MEMÓRIA DESCRITIVA – PIP - Pedido de Informação Prévia

PRAÇA DA MÚSICA - HABITAÇÃO COLECTIVA E EQUIPAMENTO, LOCALIZADA NA AVENIDA 25 DE ABRIL DE 1974 – LINDA-A-VELHA – OEIRAS

ADITAMENTO – Memória Descritiva e Justificativa

Resposta à informação N.º 1642/2021-DPU

Imagem 02 – Perfil proposto Corpo B

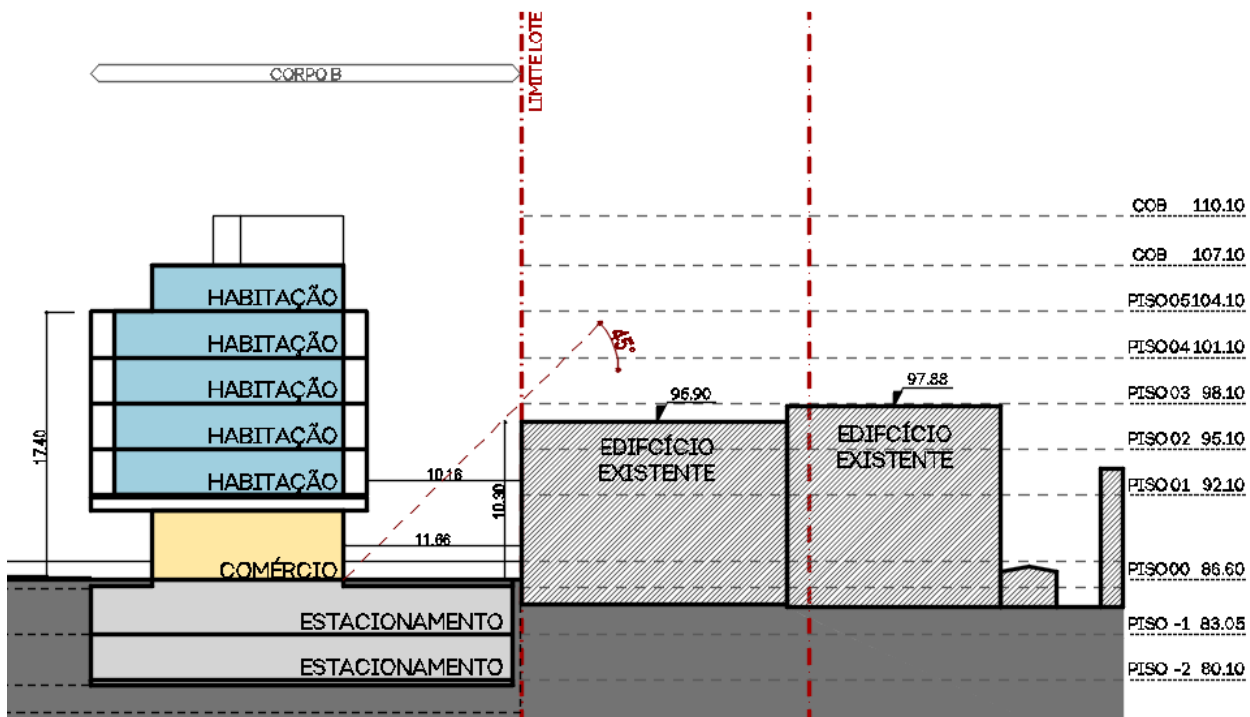
- O espaço Comercial / Serviços referente ao corpo B deverá ser prolongado ao limite da área de intervenção de modo a criar uma zona de embasamento, bem como possibilitar o cumprimento desse corpo relativamente ao art. 59º e 60º do RGEU face as edificações confinantes;

- e) Relativamente à proposta de prolongamento do espaço comercial/serviços afeta ao corpo B, considera-se ser de reformular a proposta, no sentido de evitar a criação de espaços urbanos sombrios, insalubres e escondidos, que poderão implicar zonas de insegurança.

O espaço comercial/serviços referente ao corpo B, não necessita de ser prolongado, pois, conforme nossa proposta, é possível verificar que está a ser cumprido o art. 60º do RGEU, sendo que a distância entre fachadas é maior do que 10m, bem como é cumprido o art. 59º do RGEU, linha 45º.

NOTA: No nosso entender, o espaço comercial/serviços referente ao corpo B, não necessita de ser prolongado, pois, conforme nossa proposta, é possível verificar que está a ser cumprido o art. 60º do RGEU, sendo que a distância entre fachadas é maior do que 10m, bem como é cumprido o art. 59º do RGEU, linha 45º. (Imagem 02)

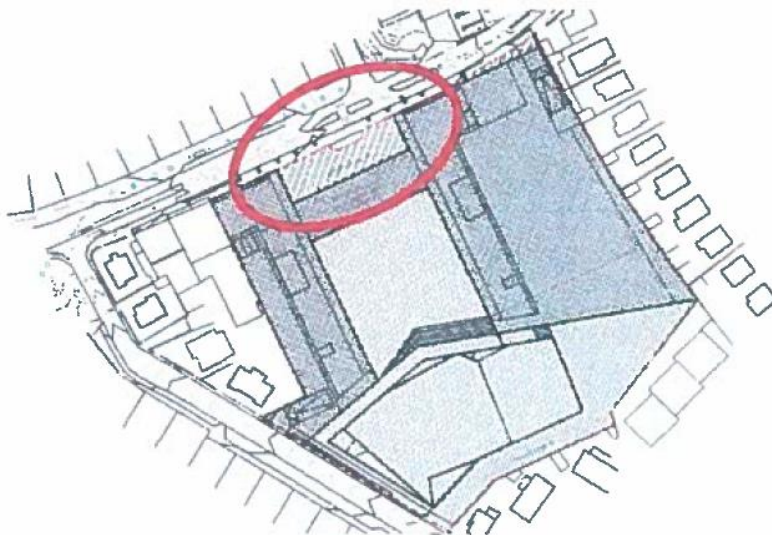
- c) Relativamente à área de cedência para espaços verdes é proposto uma área de 799,79 m² no início da praça junto à Avenida 25 de Abril de 1974. Deverá esta localização ser devidamente fundamentada, uma vez que aparentemente não parece dispor do melhor posicionamento por quebrar a relação / acessibilidade da praça com o arruamento existente.

NOTA: De forma a permitir uma melhor acessibilidade, esse espaço deixa de ser um espaço verde passando a ser uma área de cedência para o domínio público (passeios) – já reflectido na planta de cedências.

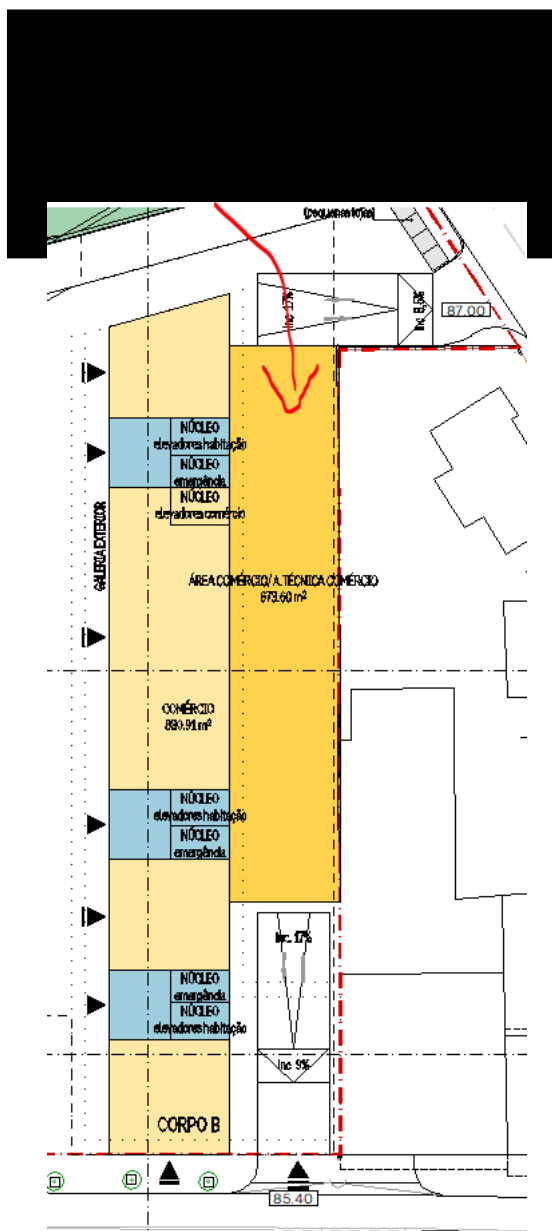
- Atendendo ao prolongamento do espaço Comercial / Serviços referente ao corpo B ao limite da área de intervenção, foi fundamentado que a solução apresentada não se encontra em incumprimento com o art.º 59 e 60 do RGEU, por apresentar uma distancia superior a 10m, no entanto a solução tem caraterísticas de criar um espaço urbano sombrio, salubre e escondido, que poderá gerar insegurança, não sendo benéfico ao ambiente urbano que se pretende que venha a ser ali desenvolvido, pelo que se sugere a sua clarificação ou demonstração em contrario;

NOTA: Foi redesenhada a volumetria do corpo B de modo a cumprir com o art.º 59º (limite definido pela linha reta a 45º) e art.º 60º (afastamento de 10 metros entre fachadas de edificações) do RGEU. De acordo com orientação do município o limite definido pela linha reta a 45º foi contabilizado a partir do piso 1.

Figura 1 - Corte longitudinal do auditório

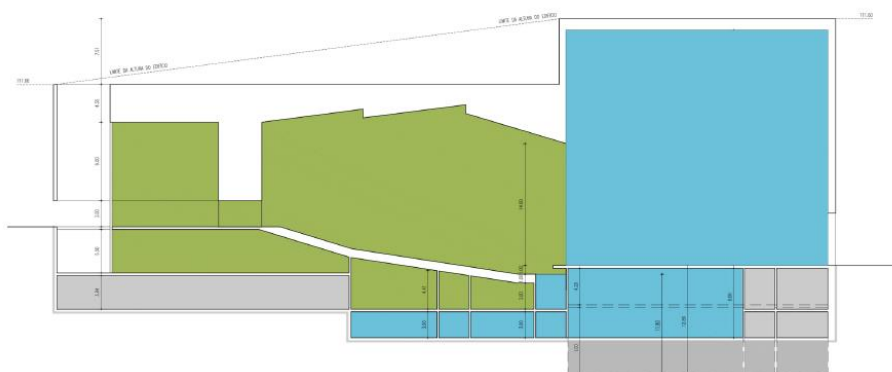
- Em relação ao ajuste volumétrico a proposta propõe para os edifícios destinados a COM/SERV e HAB o recuo do último piso, aumentando em 6 metros a volumetria anteriormente prevista para o equipamento cultural. Apesar da relação volumétrica proposta se encontrar urbanisticamente equilibrada na zona central, verifica-se uma notória desproporcionabilidade volumétrica entre o equipamento cultural e as edificações existentes, localizadas a tardoz. Nesse sentido, tendo em vista uma correta inserção urbanística e de enquadramento com as preexistências, considera-se que a fachada tardoz do equipamento cultural deverá traduzir uma melhor transição volumétrica (ver figura seguinte).

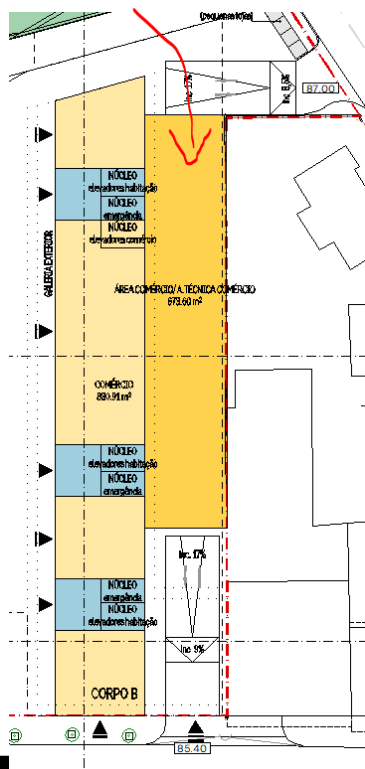
- Atendendo ao prolongamento do espaço Comercial / Serviços referente ao corpo B ao limite da área de intervenção, foi fundamentado que a solução apresentada não se encontra em incumprimento com o art.º 59 e 60 do RGEU, por apresentar uma distancia superior a 10m, no entanto a solução tem caraterísticas de criar um espaço urbano sombrio, salubre e escondido, que poderá gerar insegurança, não sendo benéfico ao ambiente urbano que se pretende que venha a ser ali desenvolvido, pelo que se sugere a sua clarificação ou demonstração em contrario;

NOTA: Foi redesenhada a volumetria do corpo B de modo a cumprir com o art.º 59º (limite definido pela linha reta a 45º) e art.º 60º (afastamento de 10 metros entre fachadas de edificações) do RGEU. De acordo com orientação do município o limite definido pela linha reta a 45º foi contabilizado a partir do piso 1.

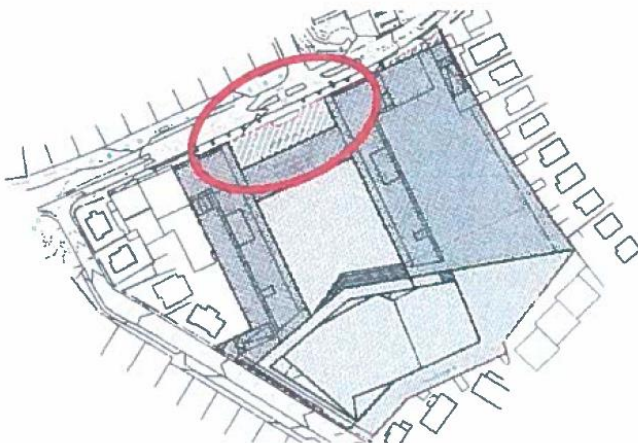
- c) Relativamente à área de cedência para espaços verdes é proposto uma área de 799,79 m² no início da praça junto à Avenida 25 de Abril de 1974. Deverá esta localização ser devidamente fundamentada, uma vez que aparentemente não parece dispor do melhor posicionamento por quebrar a relação / acessibilidade da praça com o arruamento existente.

NOTA: O espaço indicado no excerto acima é agora pertencente a um espaço privado com ónus de utilização pública com área total de 4486.68 m² – refletido na planta síntese. Ver desenho 003.0.

Fig. 6 – Estudo da DMT para a implantação de uma rotunda no cruzamento entre a Av. Tomás Ribeiro, Av. 25 de Abril de 1974 e Rua do chafariz (fonte: CMO, DMT)

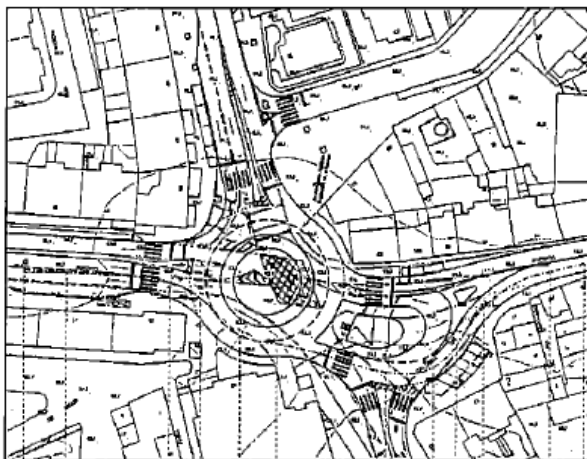
— Deste modo, considera-se que a equipa do estudo de tráfego deverá avaliar, quer em termos de traçado quer em termos de geometria, a viabilidade e a exequibilidade da respectiva rotunda, conforme reproduzido na figura seguinte.

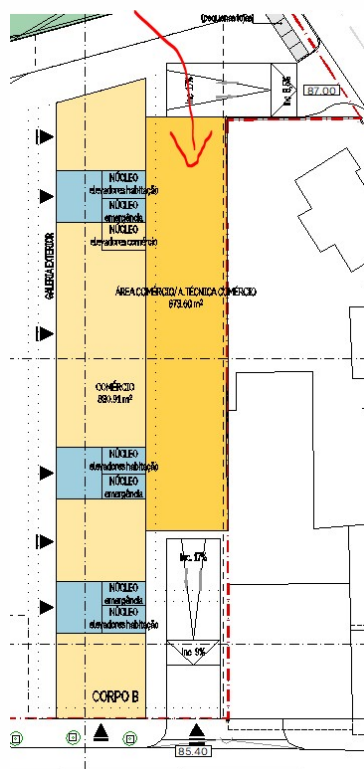
- **Atpendendo ao prolongamento do espaço Comercial / Serviços referente ao corpo B ao limite da área de intervenção, foi fundamentado que a solução apresentada não se encontra em incumprimento com o art.º 59 e 60 do RGEU, por apresentar uma distancia superior a 10m, no entanto a solução tem caraterísticas de criar um espaço urbano sombrio, salubre e escondido, que poderá gerar insegurança, não sendo benéfico ao ambiente urbano que se pretende que venha a ser ali desenvolvido, pelo que se sugere a sua clarificação ou demonstração em contrario;**

NOTA: Foi redesenhada a volumetria do corpo B de modo a cumprir com o art.º 59º (*limite definido pela linha reta a 45º*) e art.º 60º (*afastamento de 10 metros entre fachadas de edificações*) do RGEU. De acordo com orientação do município o limite definido pela linha reta a 45º foi contabilizado a partir do piso 1.

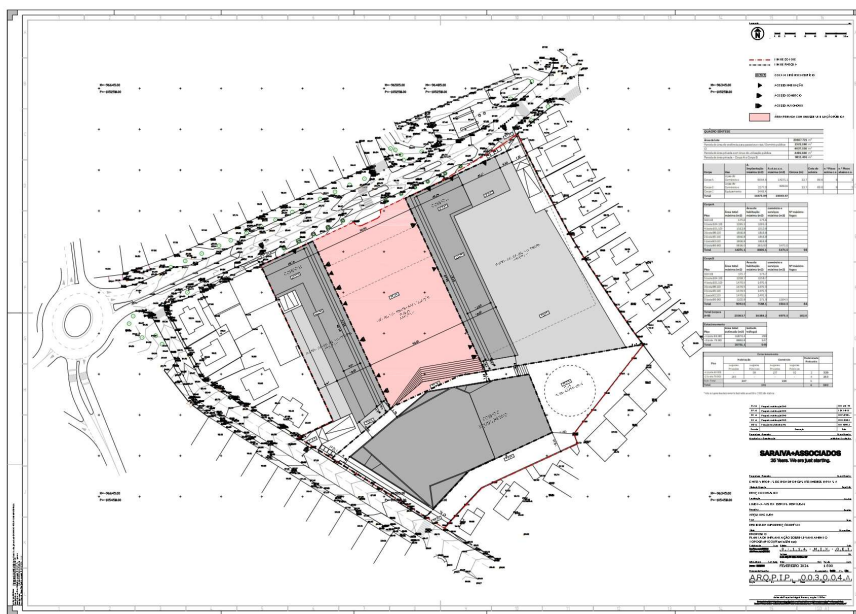
Neste âmbito poderão ser admitidos espaços verdes pontuais ao longo da praça, desde que integrados no plano de acessibilidade e de fruição da praça em conformidade com a alínea c) do ponto 7 do anexo I da Portaria n.º 113/2015 de 22 de abril.

NOTA: O espaço indicado no excerto acima é agora pertencente a um espaço privado com ónus de utilização pública com área total de 4486.68 m² – refletido na planta síntese. Ver desenho

Fig. 6 – Estudo da DMT para a implantação de uma rotunda no cruzamento entre a Av. Tomás Ribeiro, Av. 25 de Abril de 1974 e Rua do chafariz (fonte: CMO, DMT)

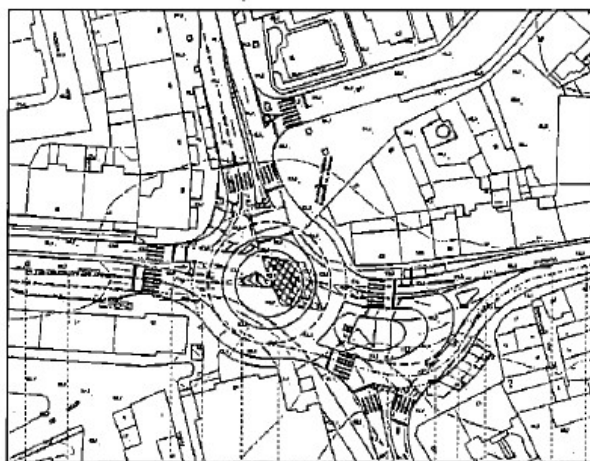
Deste modo, considera-se que a equipa do estudo de tráfego deverá avaliar, quer em termos de traçado quer em termos de geometria, a viabilidade e a exequibilidade da respectiva rotunda, conforme reproduzido na figura seguinte.
